Processo Digital Nº 81430649.19

Objeto: Projeto inicial de um edifício de uso não habitacional destinado aos serviços de saúde, hospital e consultórios autônomos.

Localização: situado no Lote 1-A da Rua Carlos Porto Carreiro, resultante do remembramento dos imóveis nº 55 e 65 da Rua Carlos Porto Carreiro e imóveis nº 1205 e 1235 da Rua Dom Bosco, no bairro da Boa Vista, totalizando 2.810 15m² de área.

Figura 04 - Planta do pavimento térreo indicando os acessos.
Fonte: projeto arquitetônico.

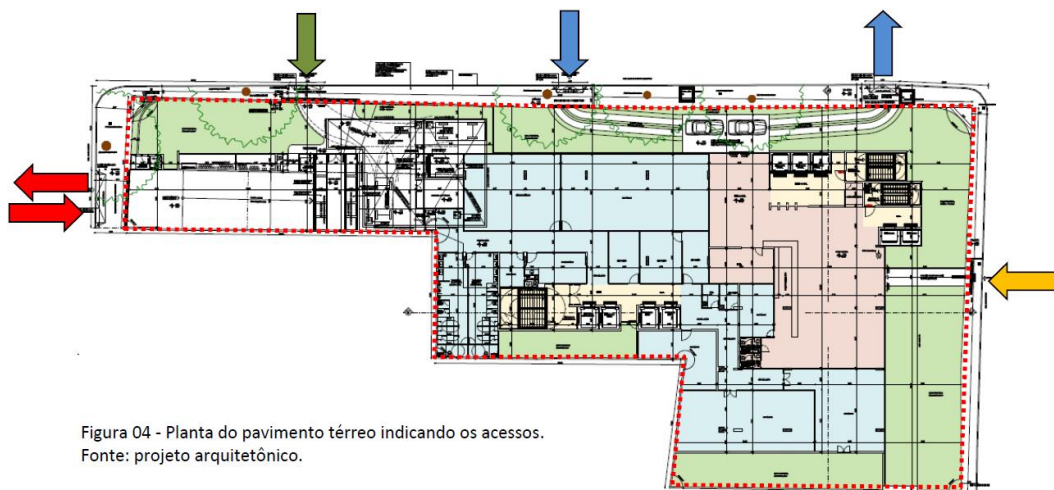
- Pedestres - através da Rua Dom Bosco; (amarelo)
- Veículos - entrada e saída para estacionamento rotativo através da Rua Silva Ramos;(vermelho)
- Carga e descarga - entrada e saída através da Rua Carlos Porto Carreiro;(verde)
- Embarque e Desembarque - Rua Carlos Porto Carreiro (azul)

Outro aspecto que foi solicitado aos projetistas refere-se à área de estocagem “de pelo menos quatro veículos antes da cancela, não podendo utilizar a rampa de acesso ao estacionamento e sem obstrução da calçada, o que foi atendido na planta final do projeto arquitetônico, com a colocação da cancela na parte superior da rampa de acesso do térreo ao primeiro andar do estacionamento.
